**ISTANZA PER IL RILASCIO DEL
PROVVEDIMENTO
AUTORIZZATORIO UNICO
REGIONALE (PAUR)**

Progetto di completamento della discarica
oltre quota + 43 m s.l.m.

Note integrative verifiche di stabilità

Data: Giugno 2023

Figura 3.1 - Schema di monitoraggio del corpo di discarica

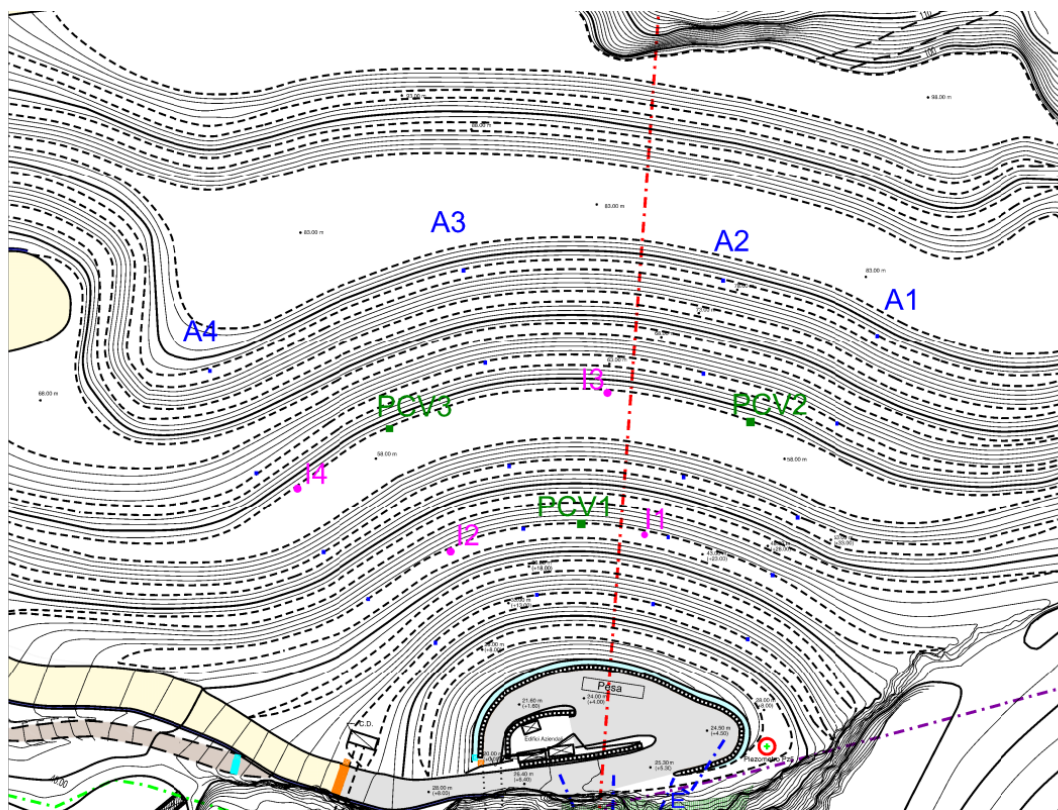
- le condizioni dei rifiuti muteranno nel corso degli abbancamenti dei cumuli (sono previsti 13 anni per il completamento delle fasi 2 e 3), per cui anche le condizioni dei materiali depositati si modificheranno a seguito dei carichi sempre maggiori a cui saranno soggetti e alle variazioni dei loro contenuti d'acqua con la continua consolidazione. Per questo motivo le verifiche dovranno considerare questo aspetto e quindi andranno effettuate anche in condizioni non drenate.*

1. Misure inclinometriche sui cigli dei fronti scavo
2. Controllo assestamenti tramite misure di precisione su mire fisse
3. Controllo della presenza di eventuali sacche di acqua in pressione tra gli strati drenanti

Per il punto (1) si ritiene di poter posizionare n. 4 inclinometri come indicati nella figura di pagina seguente dalle quote +43 m s.l.m. e +58 m s.l.m., in quanto le quote più prossime al paramento esterno e quindi più significative per seguire eventuali deformazioni, che saranno spinti sono a quota +30 m s.l.m. ca. al fine di non attraversare il nuovo fondo. La loro posizione sarà altresì non interessata dal conferimento di rifiuti contenenti amianto.

Per il punto (2) si prevede di posizionare n. 4 allineamenti (da A1 a A4 in figura seguente) a mire ottiche collegate al paramento di terra armata e rilevate da una base fissa sulla strada di accesso dirimpetto agli stessi così da controllare la deformata del paramento esterni sia in senso radiale che di quota.

Infine, per il punto (3) si prevede di controllare la eventuale presenza di sacche d'acqua tra gli strati di drenaggio così da poter controllare nel tempo la loro efficienza. Si tratta di posizionare dei tubi verticali finestrati nella posizione centrale tra due successivi strati drenanti orizzontali con al loro interno posizionate delle celle piezometriche a corda vibrante, isolate con due packer al di sopra e al di sotto delle stesse. I packer servono per isolare la posizione di misura da eventuali ingressi di acqua nel tubo stesso. In questo modo l'acqua eventualmente segnalata provverrà unicamente dall'ingresso attraverso la finestratura. Si prevede di posizionare tre elementi di questo tipo (PCV1-3 in figura seguente) nella posizione più prossima al paramento esterno.

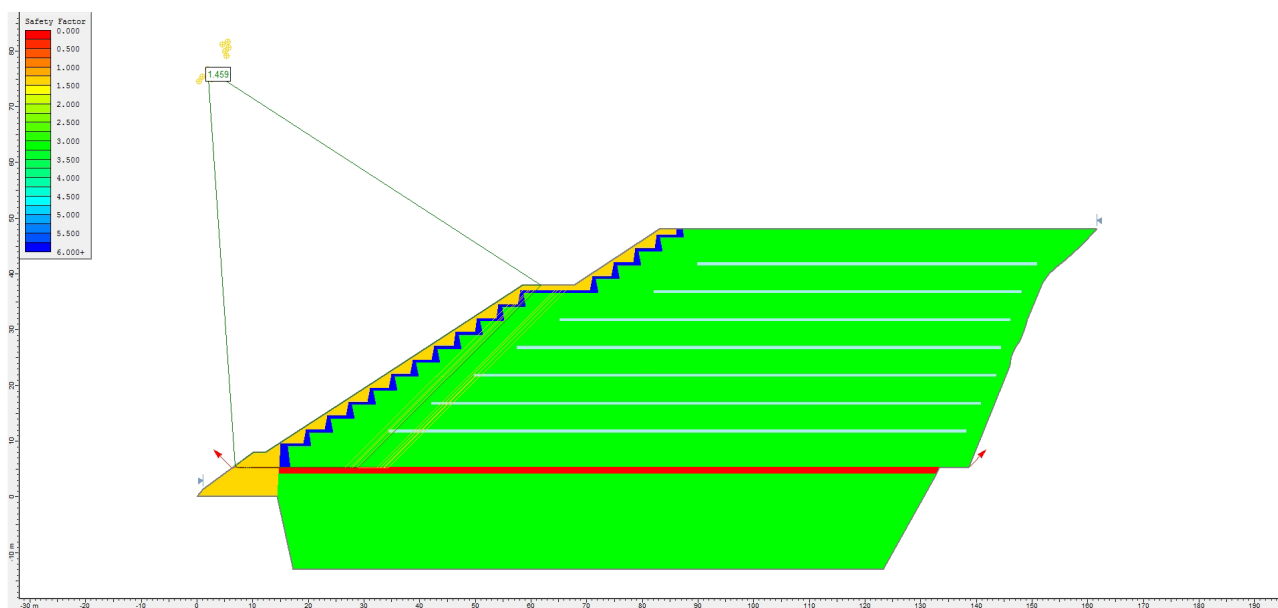
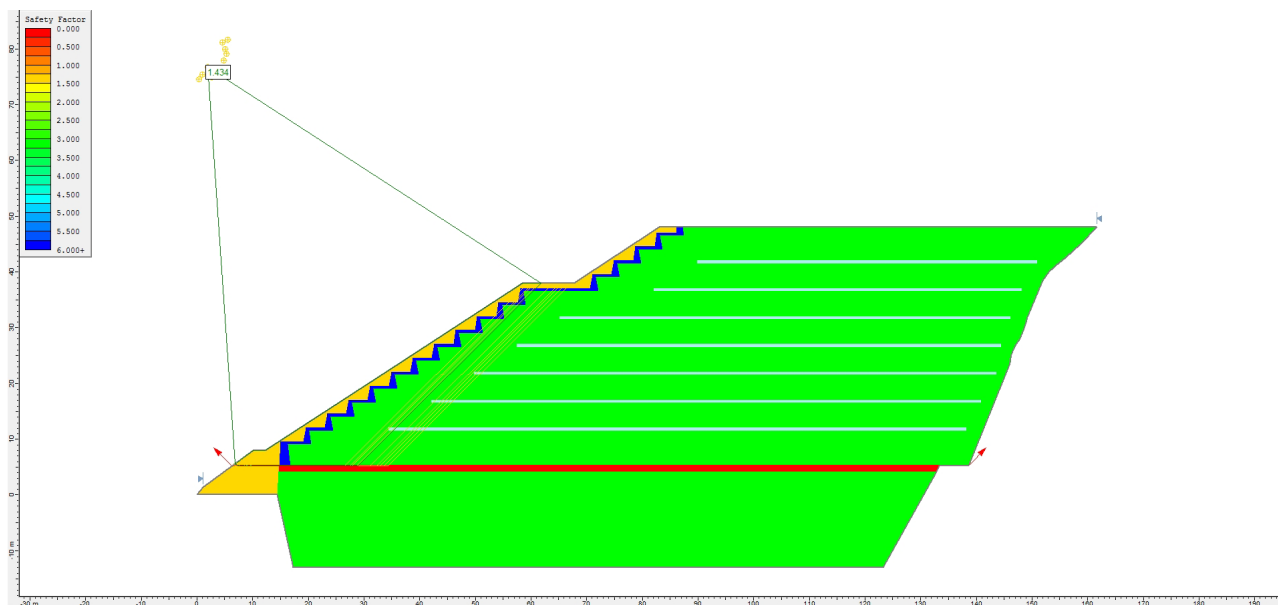
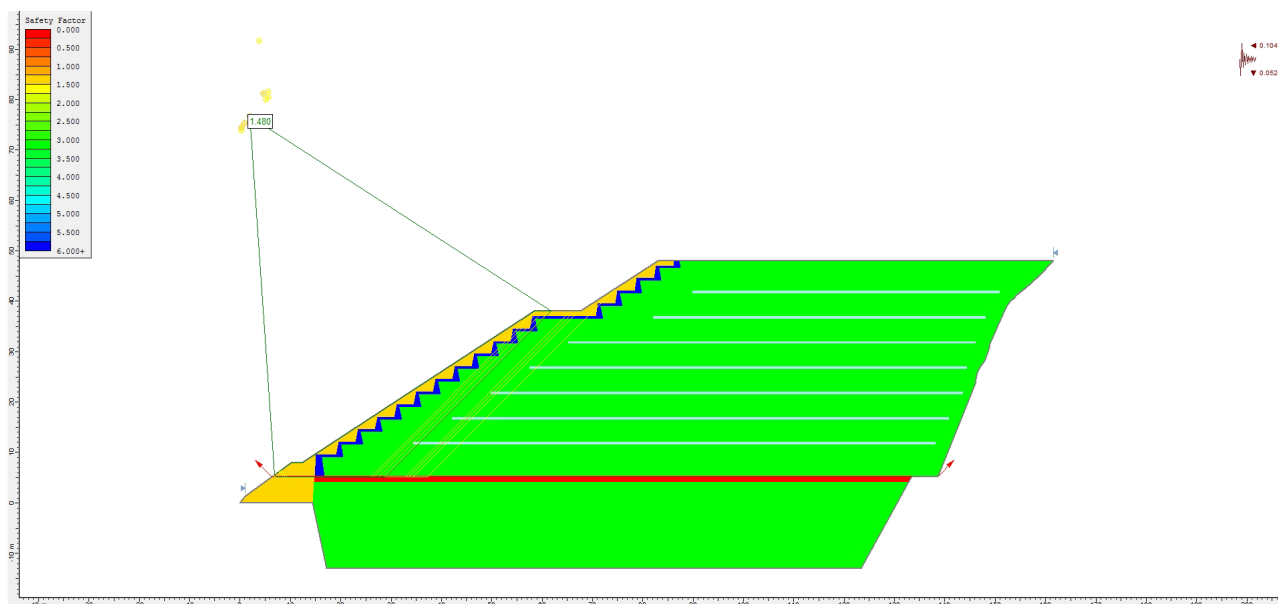
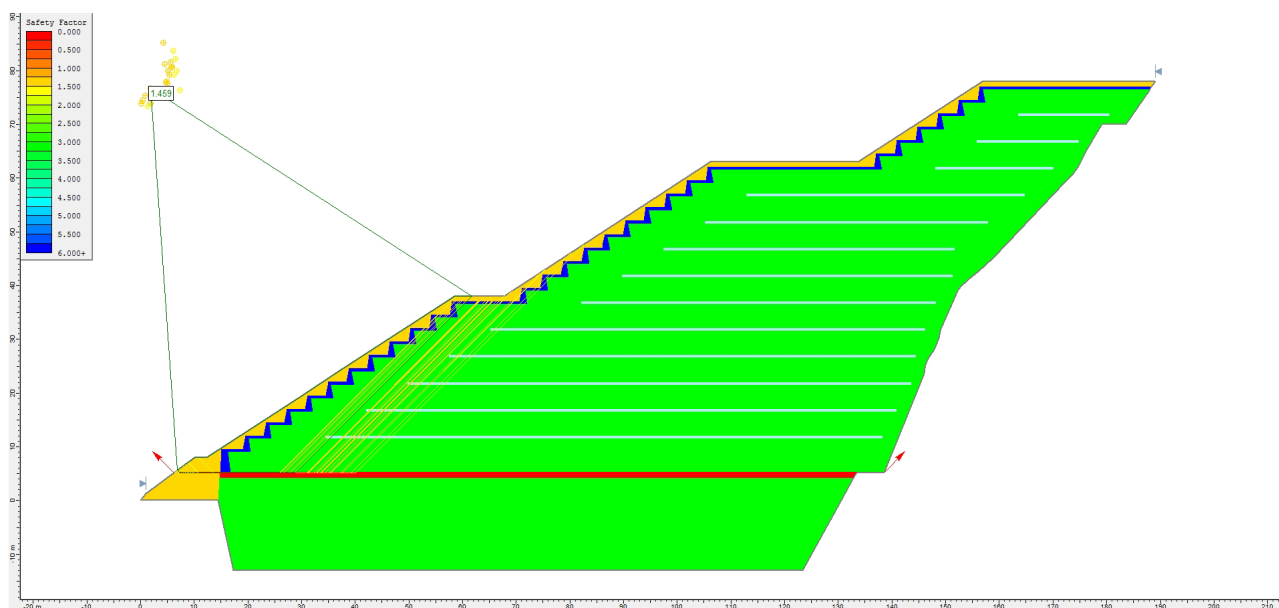
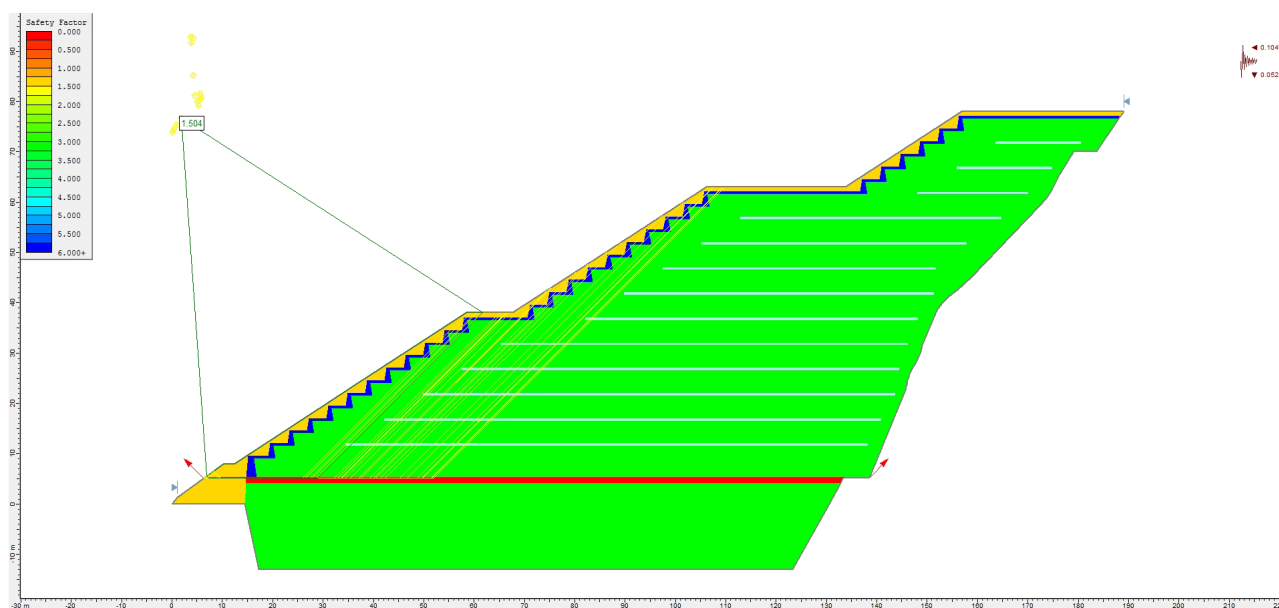
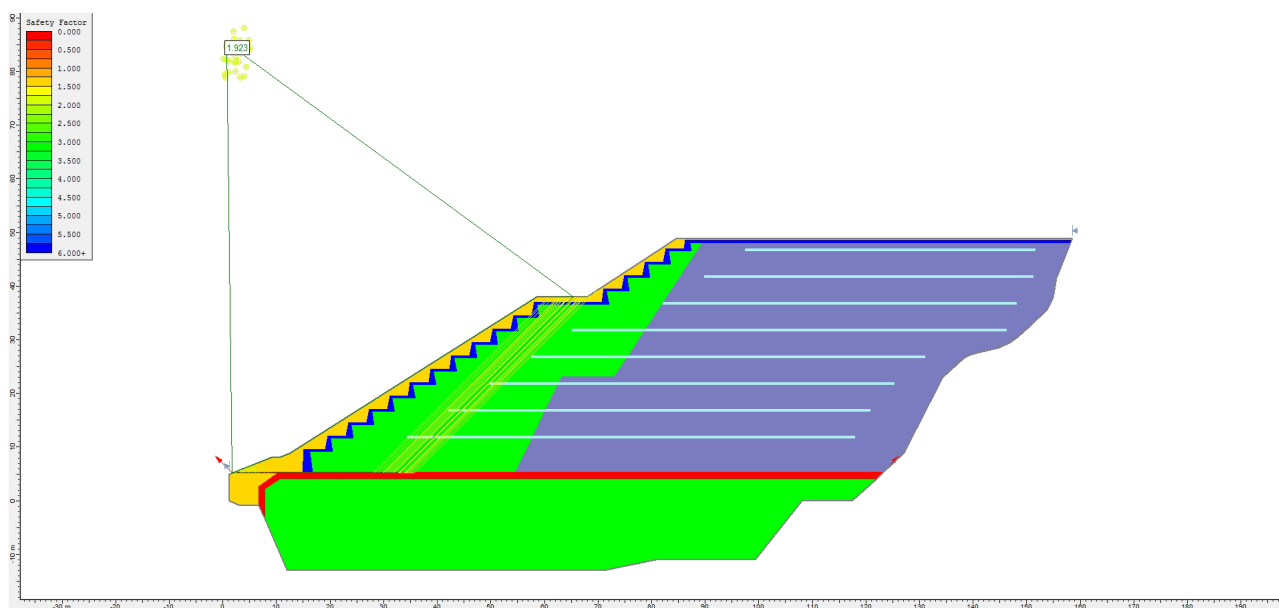
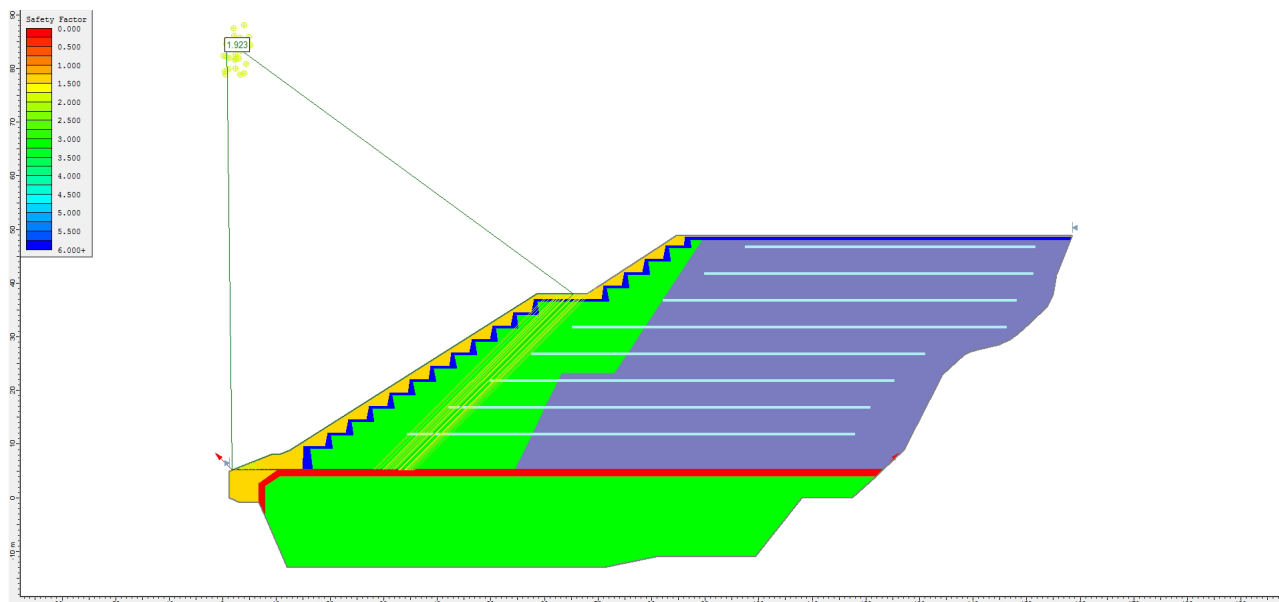
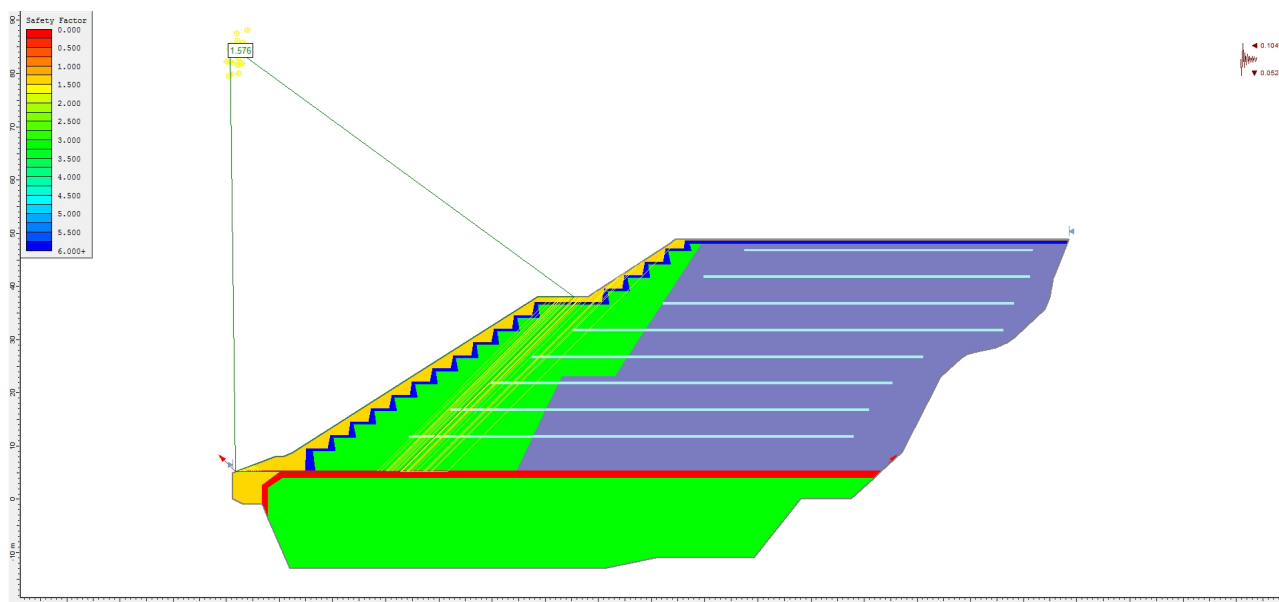
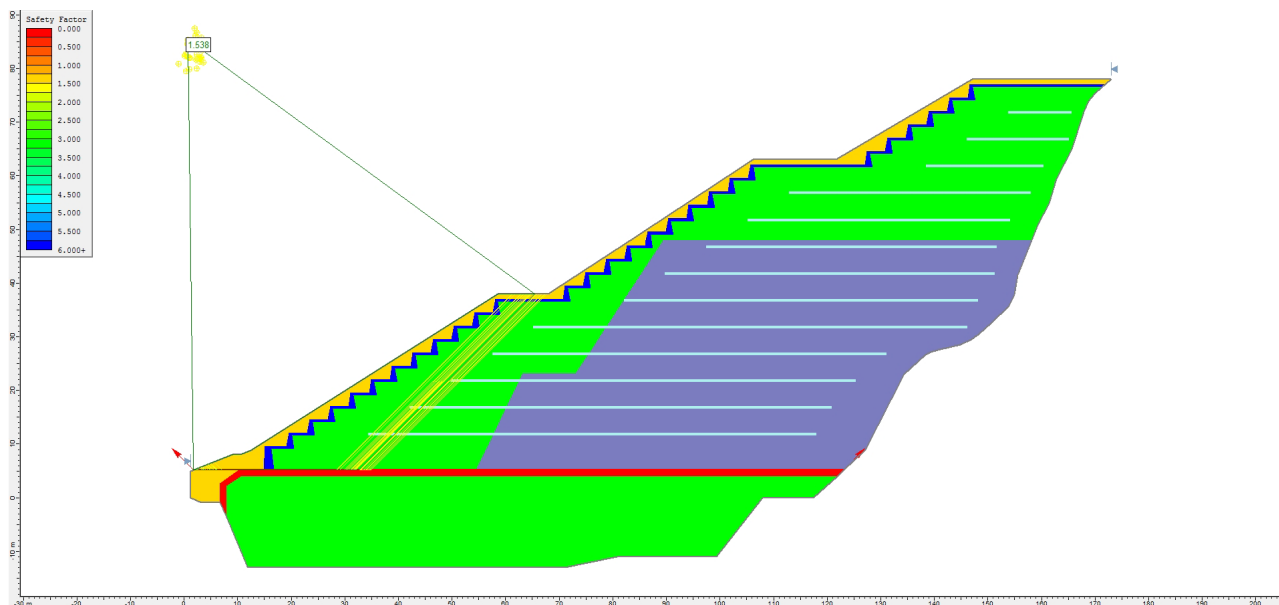
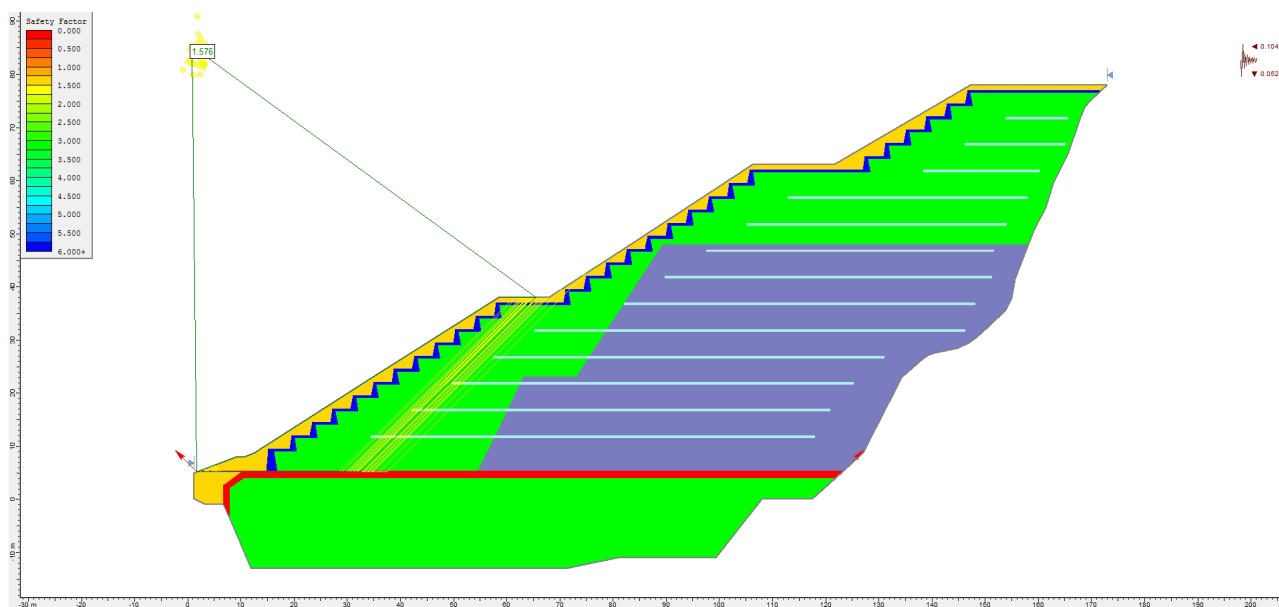
- il corpo della discarica non può ritenersi omogeneo sia per la presenza delle diverse tipologie di rifiuti nelle varie porzioni, sia per tutti gli ulteriori elementi aggiuntivi presenti al suo interno, tra cui i drenaggi, i pozzi drenanti, gli strati di tessuto non tessuto, le scarpate con le gabbionate, ecc.*

In questa sede, al fine di fornire gli ulteriori elementi chiarificativi richiesti, si è ritenuto di estendere l'analisi alle due sezioni significative B-B e D-D introducendo globalmente i vari strati ed elementi di discontinuità connessi al sistema costruttivo (argine in argilla, drenaggi, nuovo fondo, telo di fondo HDPE, ecc.). Di questi vari elementi si era tenuto conto ancora nell'AIA 2011 ed alle relazioni in essa contenute ci si riferirà nel seguito per le caratteristiche di resistenza rappresentative già utilizzate e che si ritiene possano essere confermate (vd. Elab. PAUR.09 – VER_STAB nella cartella 02.PAUR).

Conformemente alle osservazioni di cui in apertura, per le sezioni è stato considerato il paramento esterno (strato indicato in arancione), il paramento di argilla interno (strato indicato in blu) e i vari strati drenanti, posizionati come da progetto a ca. 5 m di distanza uno dall'altro (strati indicati in bianco) per l'intero sviluppo del rilevato.

Alle pagine che seguono si hanno gli output di calcolo del software relativi alle sezioni B – B, D - D nelle due configurazioni di progetto e nelle tre diverse condizioni di analisi (condizioni drenate, condizioni drenate più possibile presenza di acqua, condizioni drenate + presenza acqua + sisma in Fase 2 e condizioni drenate + sisma in fase finale di lungo periodo).

Come si può osservare nei grafici successivi, nonostante le ipotesi altamente cautelative utilizzate (in particolare lo strato del nuovo fondo orizzontale e il peso specifico incrementato), i risultati sono soddisfacenti in tutte le configurazioni di progetto ed in tutte le condizioni di analisi.
